Verslag huishoudelijke elektrische installatie op laagspanning en zeer lage spanning**Algemeen:**

Referentie: 012-20260420-06	Datum controle: 20/04/2026
Keurder: 012

Eigenaar: Onbekend	EAN-code: 541448820057291732
Adres installatie: de Merodelei 231, 2300 - Turnhout	Nummer teller(s): 1SAG1105539608
Distributienetbeheerder installatie: Fluvius	
Datum uitvoering installatie: <input checked="" type="checkbox"/> Vóór 01/10/1981 <input type="checkbox"/> Tussen 01/10/1981 en 01/06/2020 <input type="checkbox"/> Vanaf 01/06/2020	
Type: <input checked="" type="checkbox"/> Woonenheid <input type="checkbox"/> Niet-huishoudelijk <input type="checkbox"/> PV <input type="checkbox"/> Batterij <input type="checkbox"/> Laadpaal

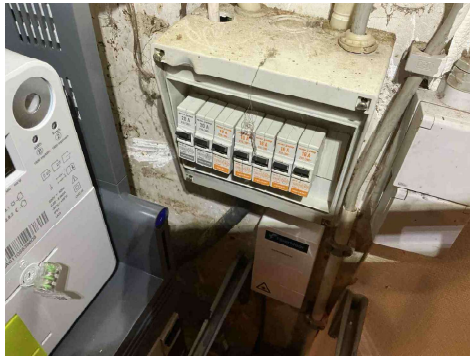
B17 - De voedingsspanning is niet op elk bord vermeld (Boek 1: 3.1.3.3).
Opmerking: Oa bord 1,2

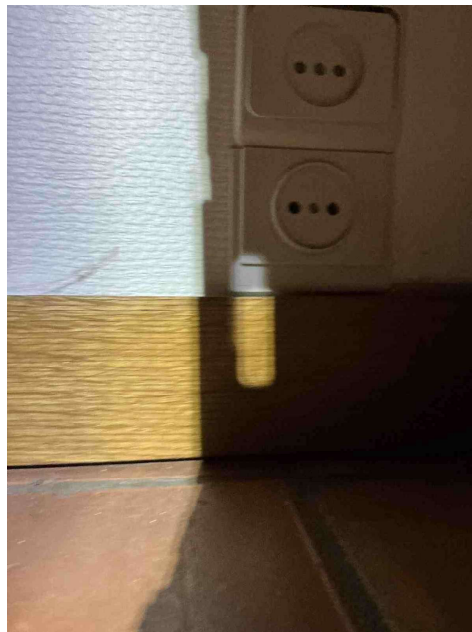
T10 - Bepaalde contactdozen en/of schakelaars zijn niet degelijk bevestigd (Boek 1: 1.4.1.3).

Opmerking: Oa living ,keuken

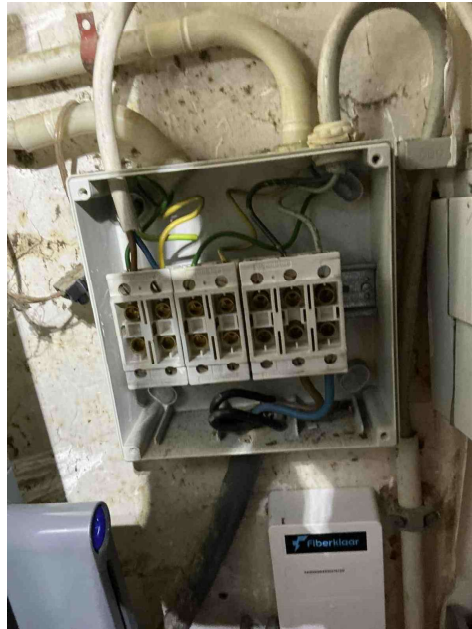
B30 - De houder van de beveiliging in een huishoudelijke ruimte is niet voorzien van aangepaste kalibreerelementen (Boek1:
5.3.5.5).
Opmerking: Oa bord 1

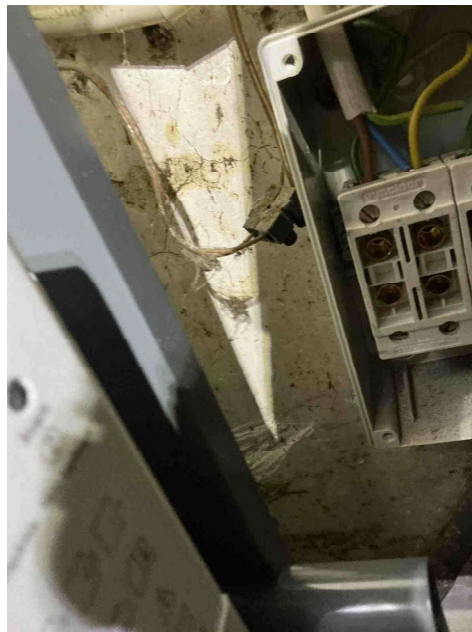
A10 - De aardingsonderbreker ontbreekt (Boek 1: 5.4.3.5).
Opmerking: Oa niet gevonden of niet aanwezig

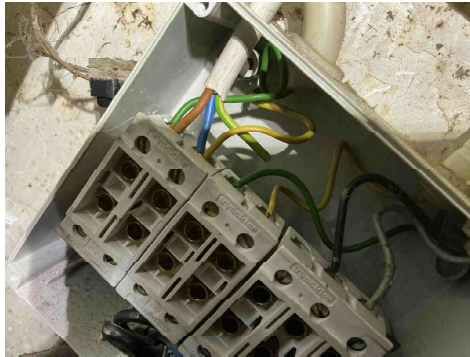
C35 - Er zijn doorverbindingen gemaakt met lusterklemmen; er kon niet aangetoond worden dat deze klemmen geschikt zijn voor de aanwezige spanning, stroom en draadsectie en dat ze "CE" zijn (Boek 1: 1.4.2.1.).

Opmerking: Oa bord 1 ,2

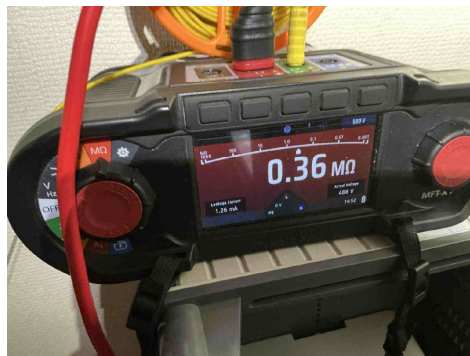
A13 - De continuïteit van de beschermingsgeleider met de aardingsinstallatie is niet gerealiseerd (Boek 1: 5.4.3).
Opmerking: Oa living ,kamer IIIII

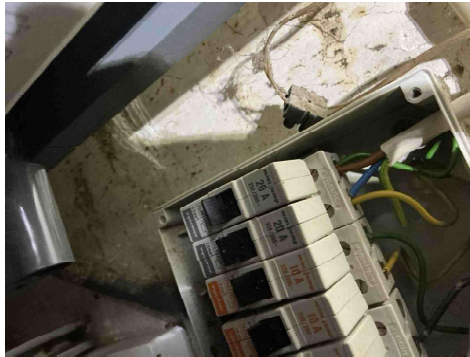
I01 - De waarde van de isolatieweerstand per kring dient tenminste 0,50 Mohm (1000 x Utest) te zijn (Boek 1: 6.4.5.1).

Opmerking: Oa automaat 1 .2

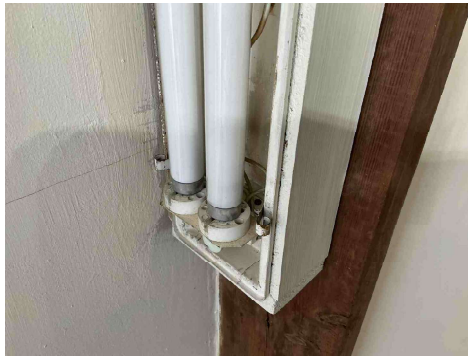
T23 - Het elektrisch materiaal is beschadigd. (Boek 1: 1.4.1.3).
Opmerking: Oa kelder verlichting ,kamer IIII

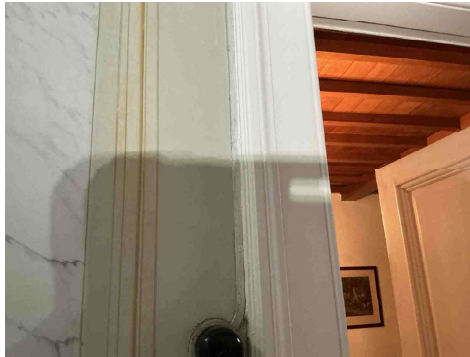
C21 - Het gebruik van geleiders van het type VOB, zonder bijkomende afscherming is niet toegestaan (Boek 1: 5.2.9.6).
Opmerking: Oa kelder ,kamer IIII, kamer IIIII

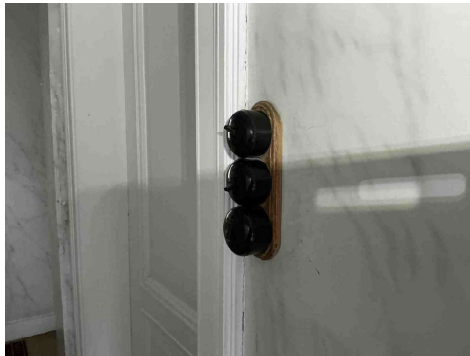
C27 - Het gebruik van geleiders van het type VTLMb (côte-à-côte) is niet toegestaan (Boek 1: 1.4.2.1).
Opmerking: Oa gang

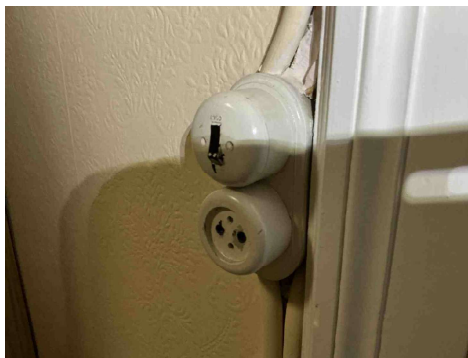
T13 - Opbouwcontactdozen en/of -schakelaars zonder achterplaatje mogen niet rechtstreeks op een brandbare ondergrond bevestigd worden (Boek 1: 4.3.3.5).
Opmerking: Oa gang ,slaapkamer I,kamer lllll

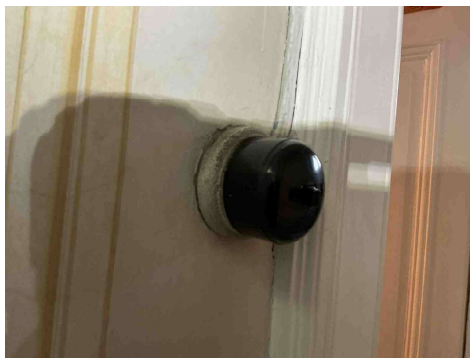
T13 - Opbouwcontactdozen en/of -schakelaars zonder achterplaatje mogen niet rechtstreeks op een brandbare ondergrond bevestigd worden (Boek 1: 4.3.3,5).

Opmerking: Oa gang ,slaapkamer I,kamer IIIII

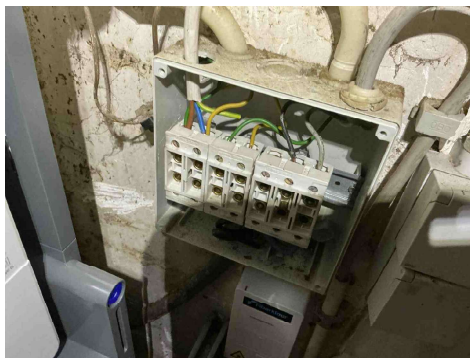
T13 - Opbouwcontactdozen en/of -schakelaars zonder achterplaatje mogen niet rechtstreeks op een brandbare ondergrond bevestigd worden (Boek 1: 4.3.3,5).
Opmerking: Oa gang ,slaapkamer I,kamer IIIII
